令和3年7月16日提出資料
 敦賀発電所2号炉 敷地の地形、地質・地質構造について
 (コメント回答)
 197頁

K断層の連続性評価について

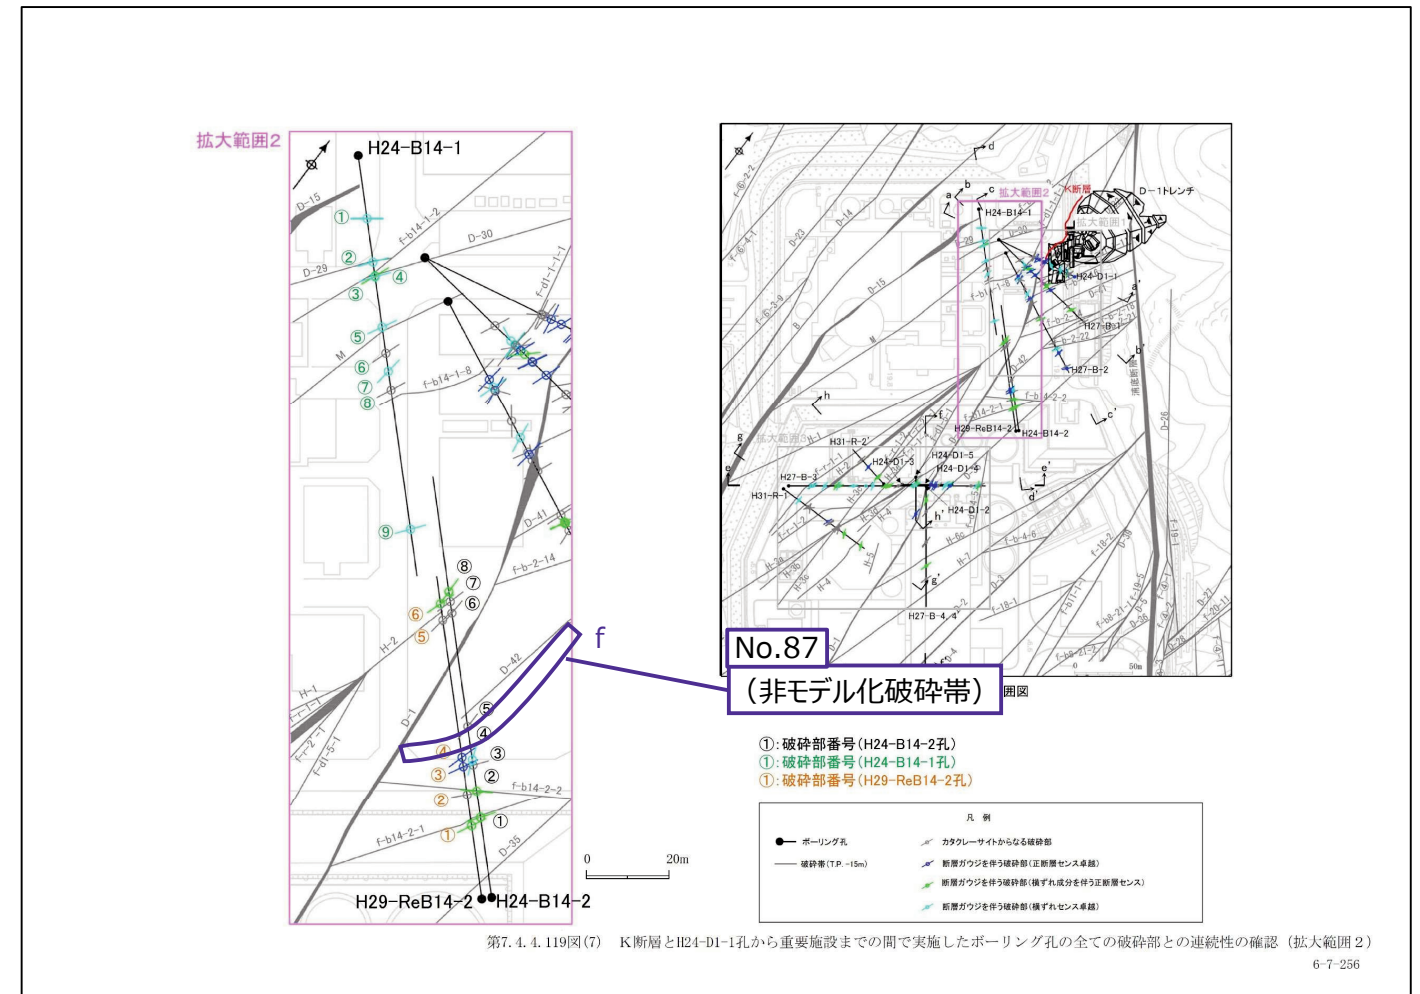
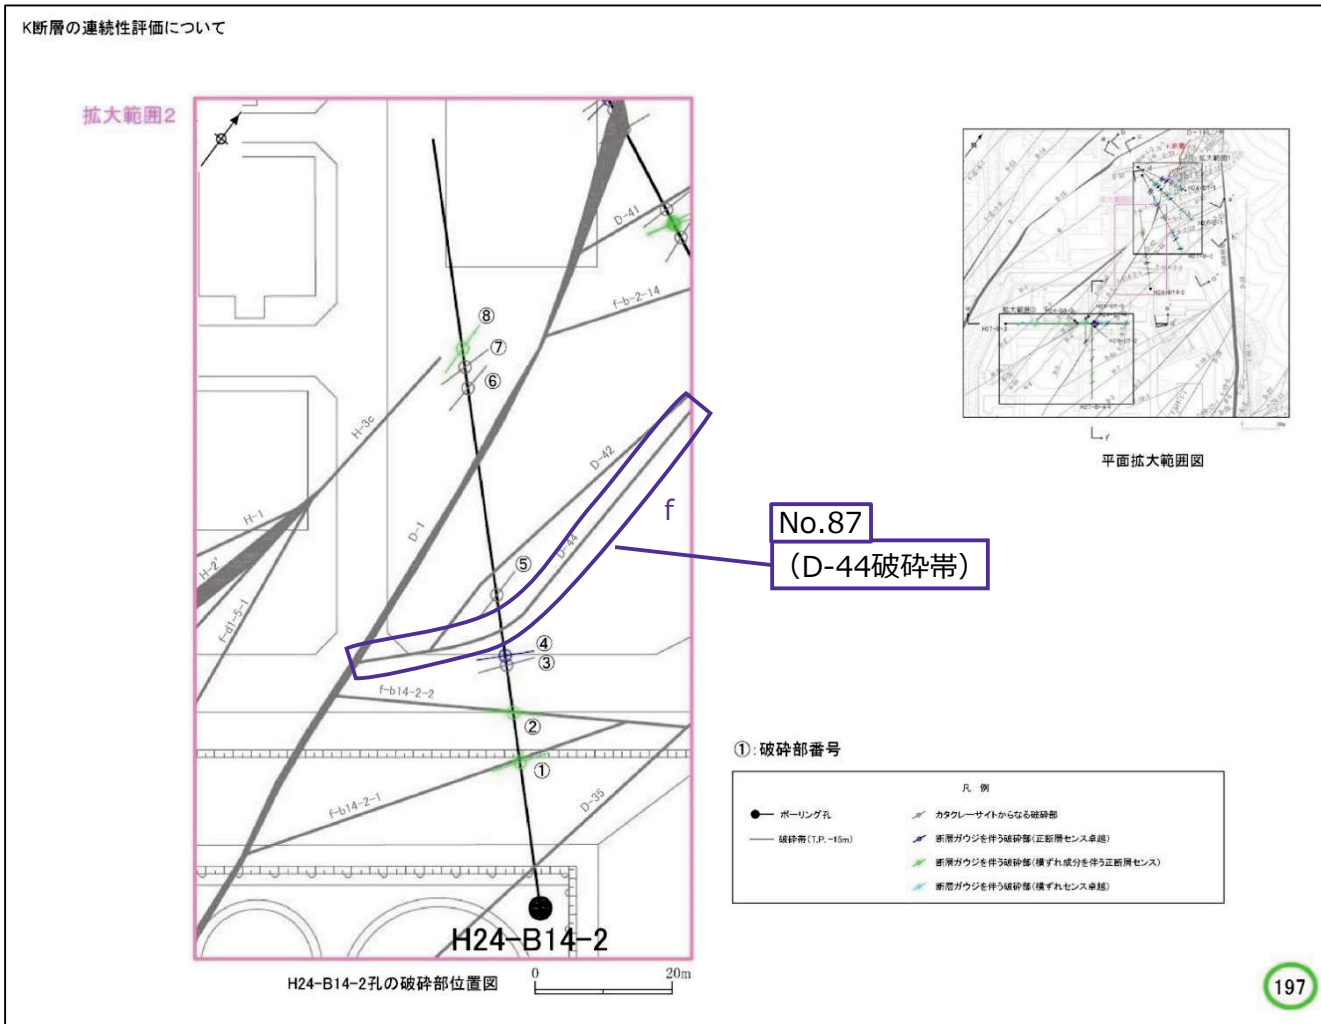
各ボーリング孔における最新活動面の深度等の変更を反映及びそれに伴い破碎帯分布を再評価

令和3年7月16日提出資料
敦賀発電所2号炉敷地の地形、地質・地質構造について
(コメント回答)
199頁

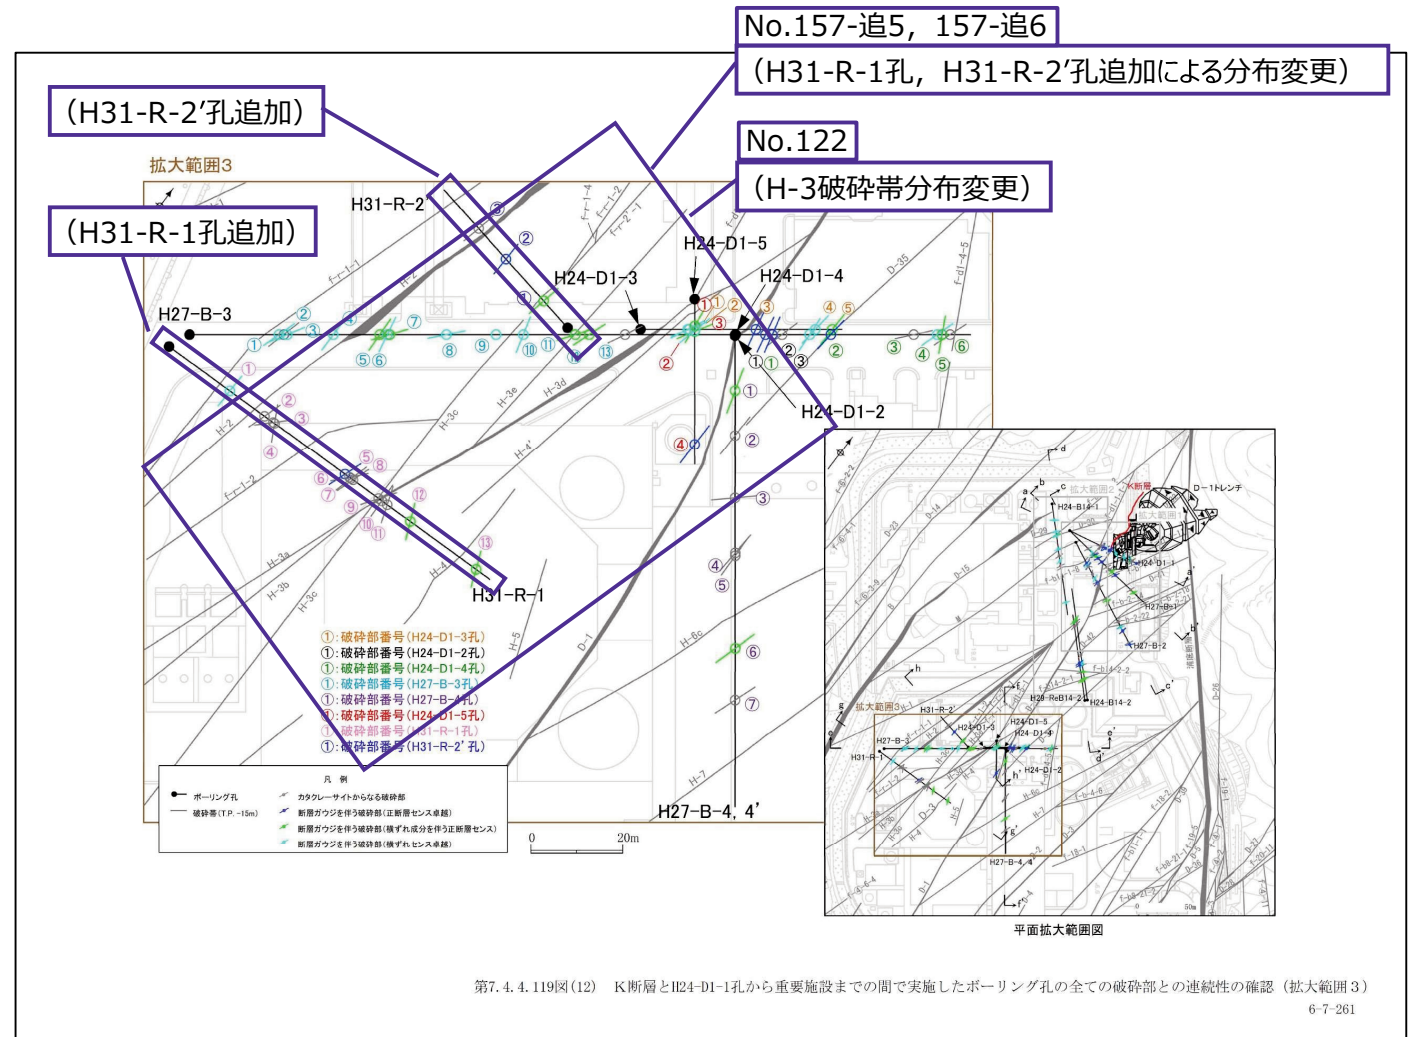
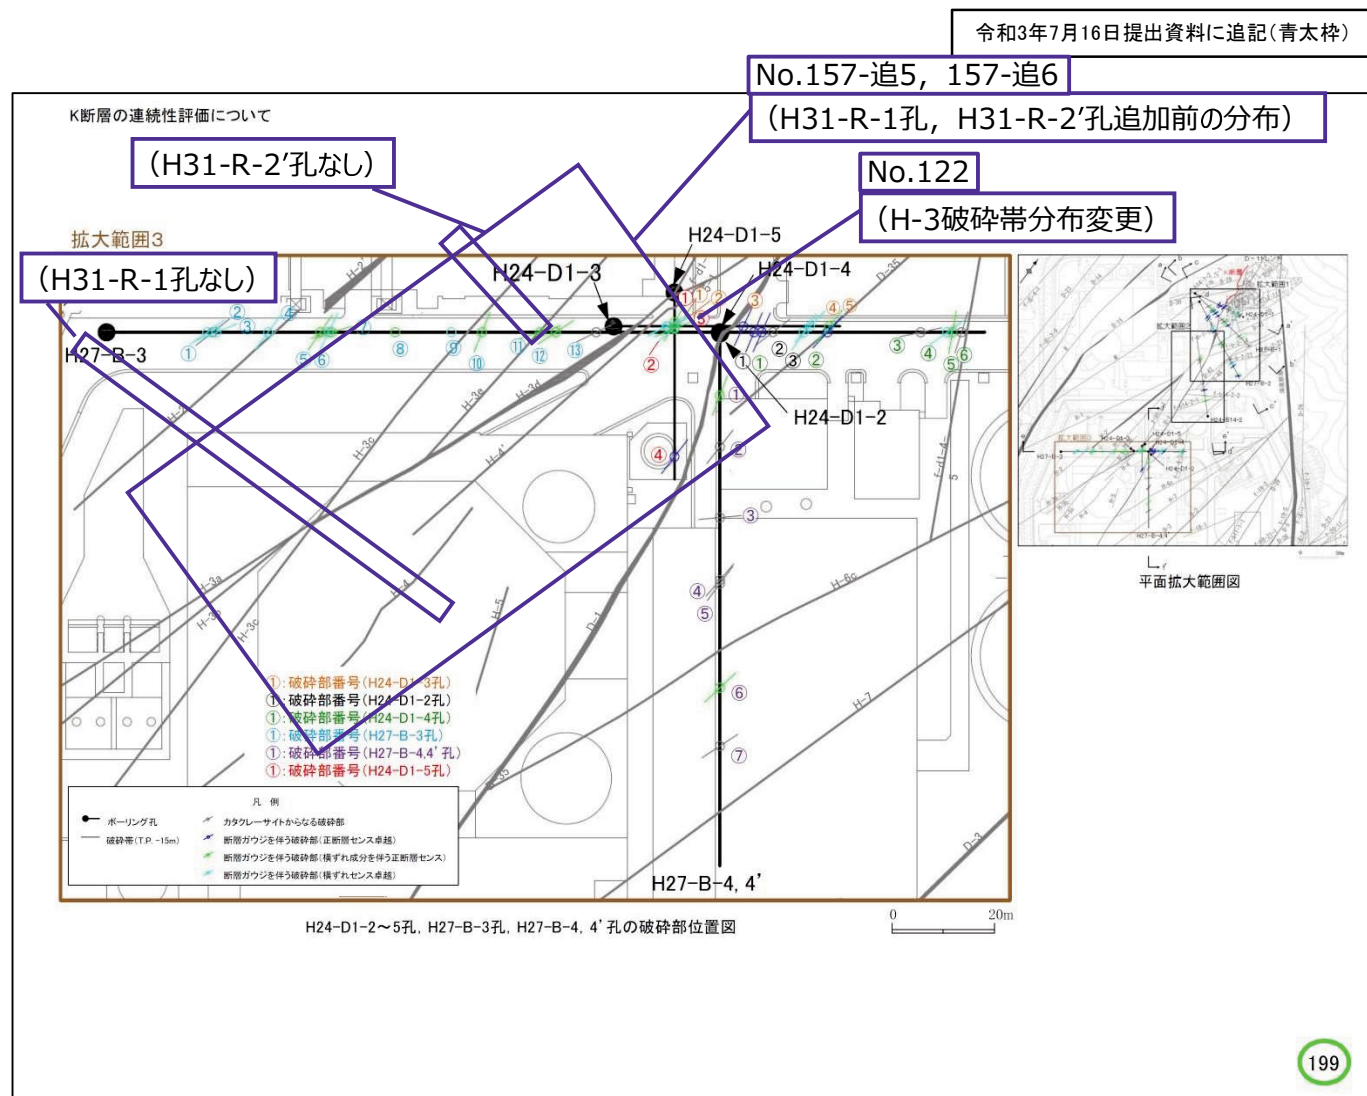
評価対象ボーリング孔を追加
各ボーリング孔における最新活動面の深度等の変更を反映及びそれに伴い破碎帯分布を再評価

令和3年7月16日提出資料
敦賀発電所2号炉敷地の地形、地質・地質構造について
(コメント回答)
197頁

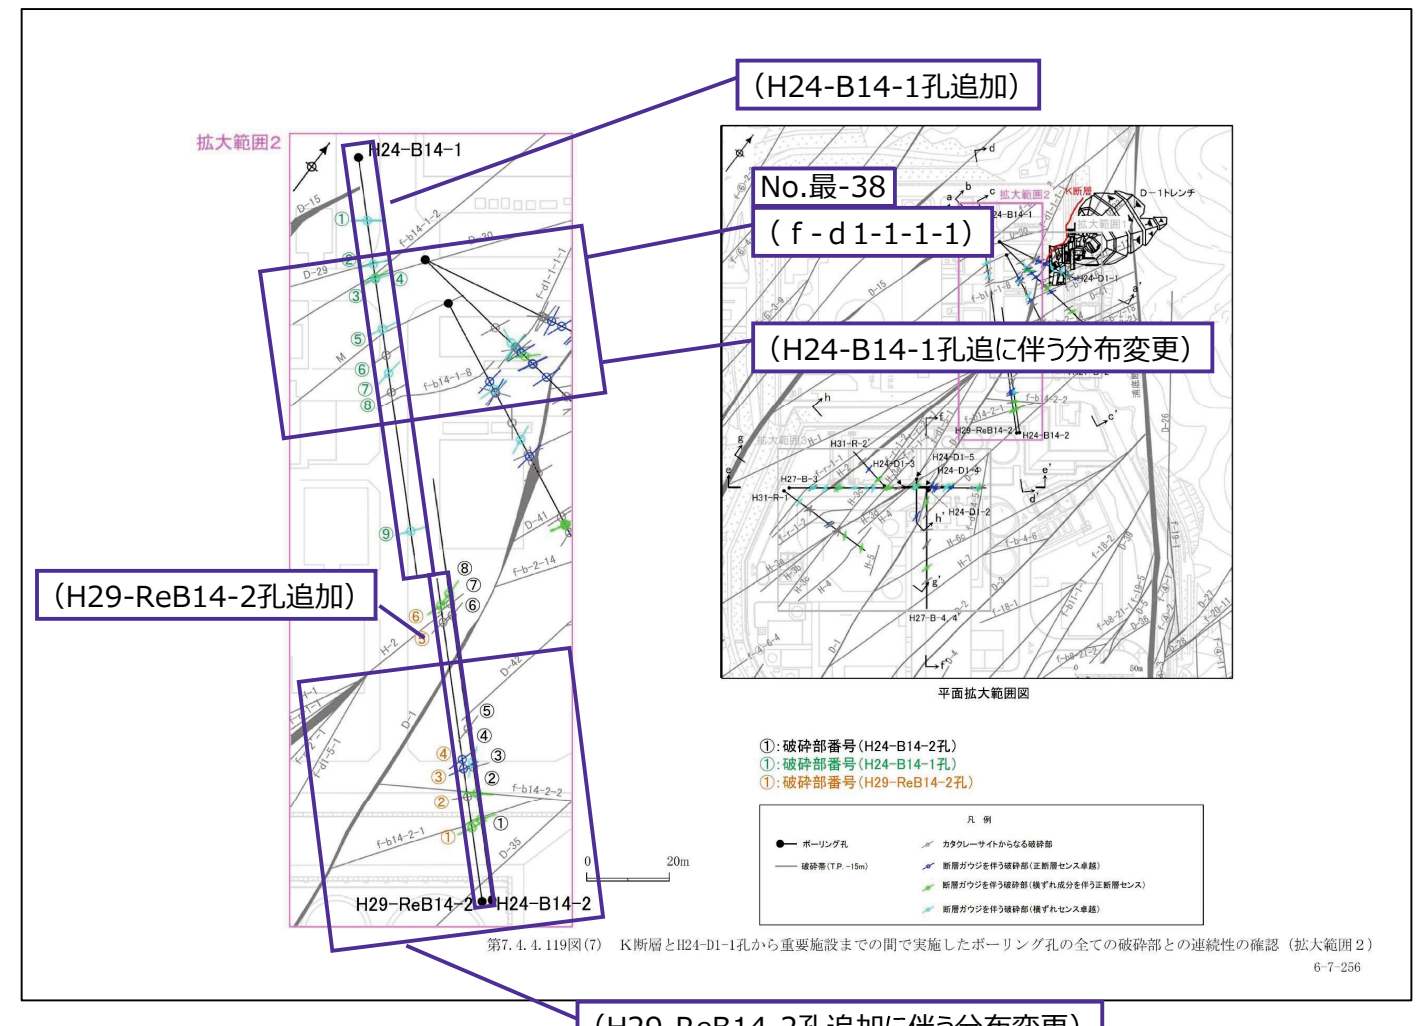
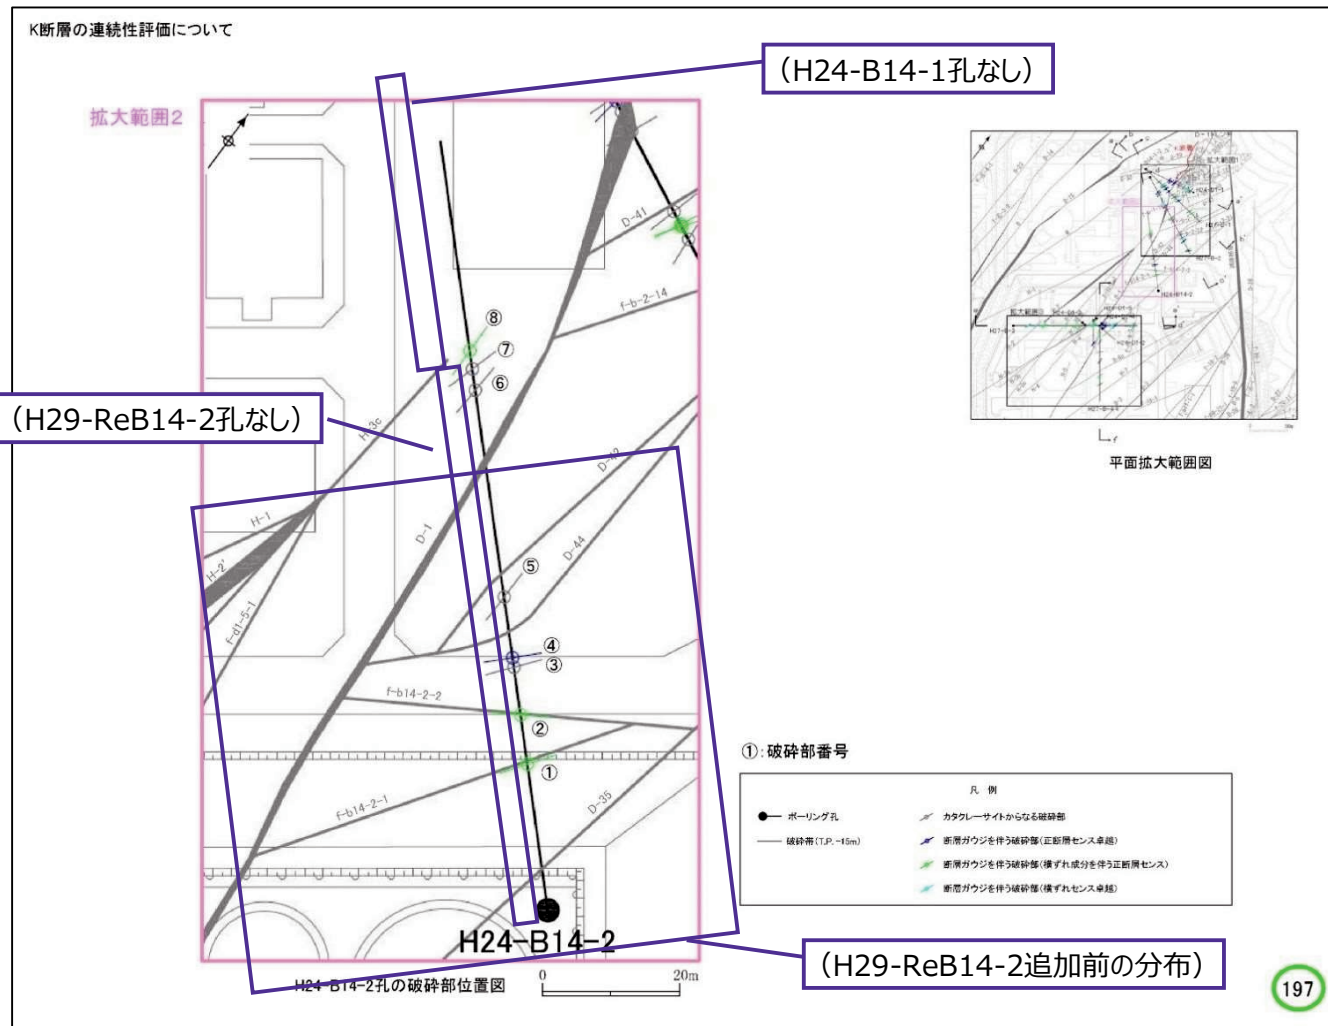
評価対象ボーリング孔を追加
各ボーリング孔における最新活動面の深度等の変更を反映及びそれに伴い破碎帯分布を再評価

令和3年7月16日提出資料
 敦賀発電所2号炉 敷地の地形、地質・地質構造について
 (コメント回答)
 194頁

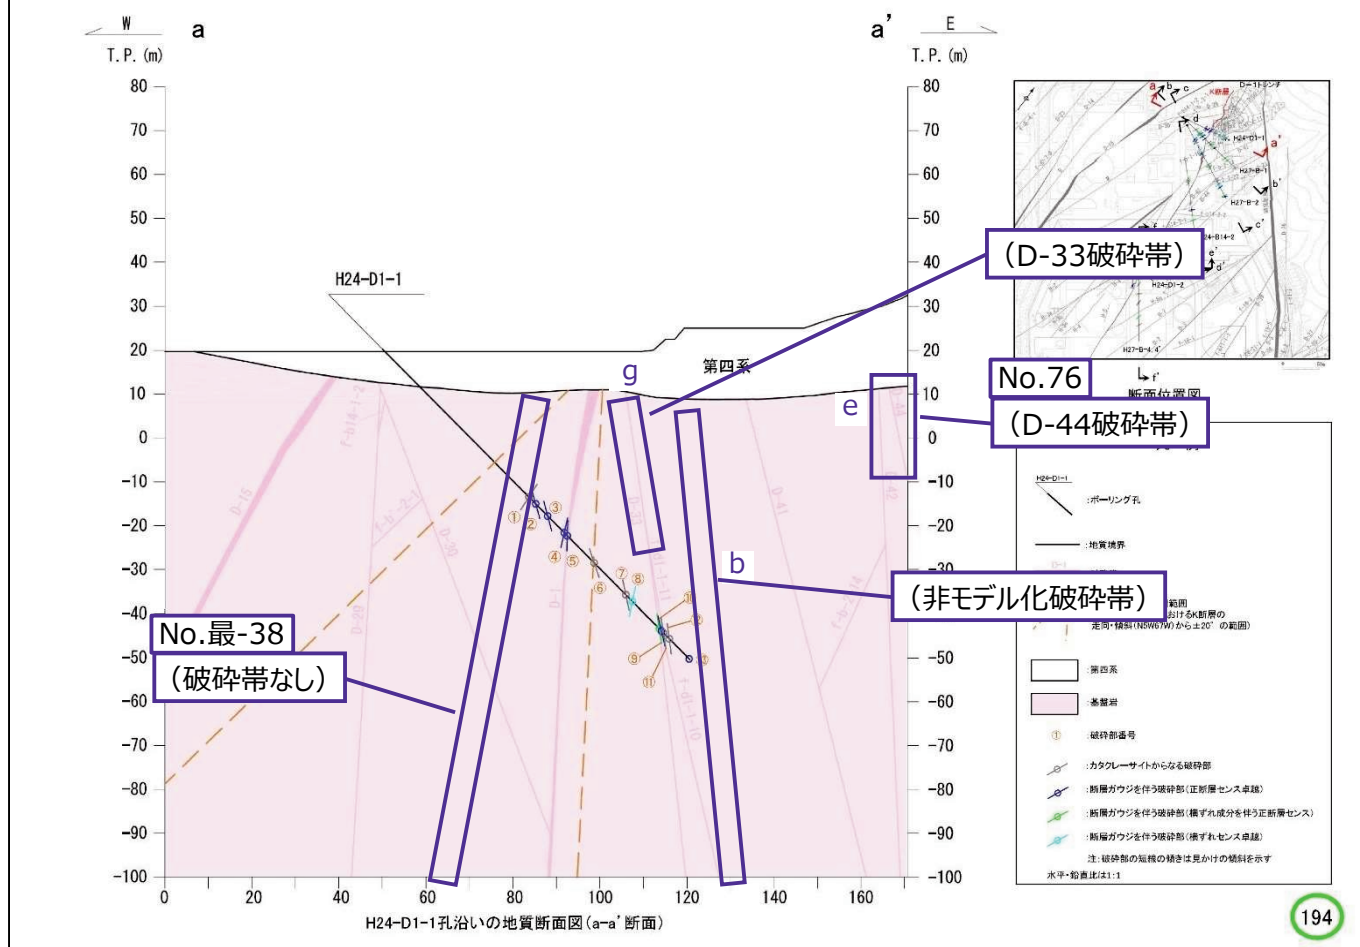
各ボーリング孔における最新活動面の深度等の変更を反映及びそれに伴い破碎帯分布を再評価

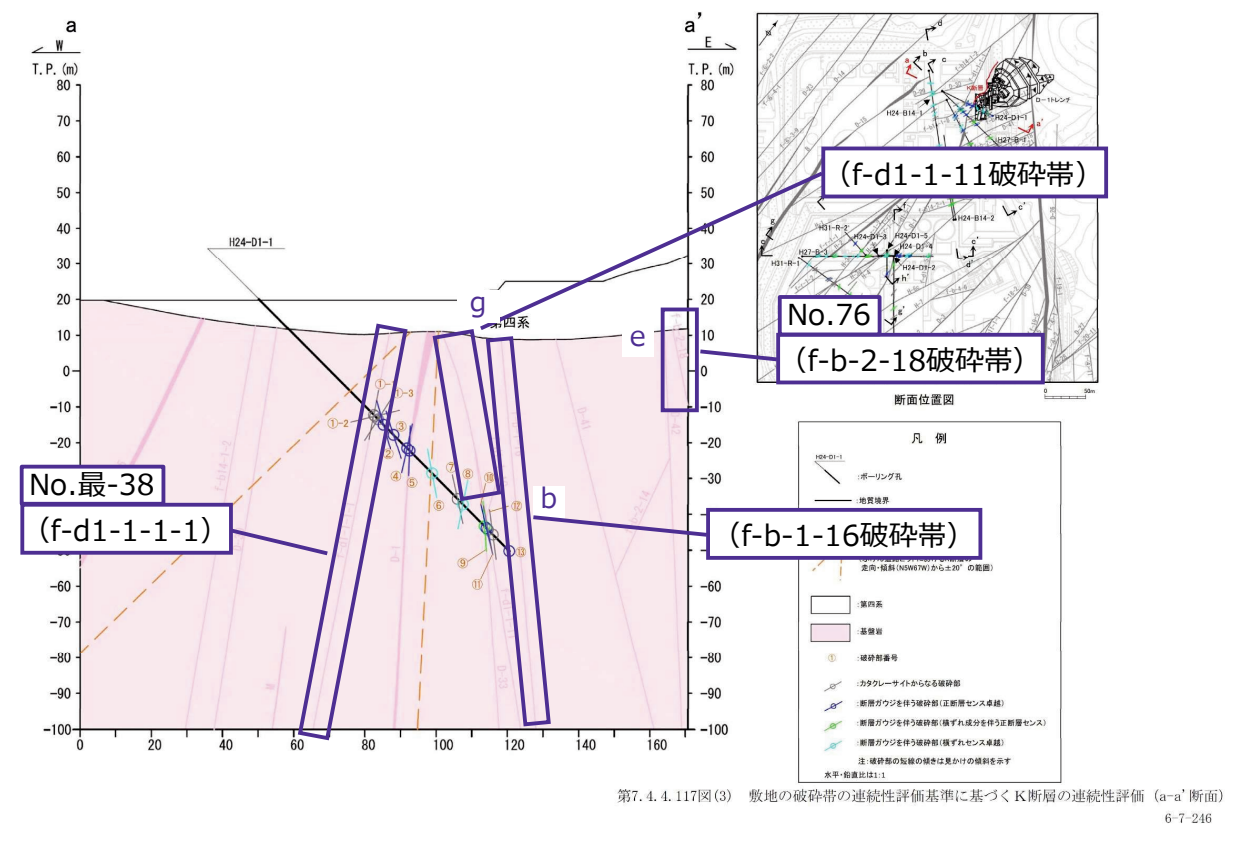
・K断層の確認地点の最南部に当たるふげん道路ビッドに隣接するH24-D1-1孔のうち、敷地の破碎帯の連続性評価基準に基づく検討範囲にある破碎帯との連続性を検討した。幾何学的位置関係、走向・傾斜の類似性に加え、最新活動で形成された破碎帯の性状(断層ガウジ又は断層角礫の有無、明瞭なせん断構造・変形構造の有無、条線方向、最新活動ゾーンの変位センス)の類似性等の複数の観点から対比を行った。
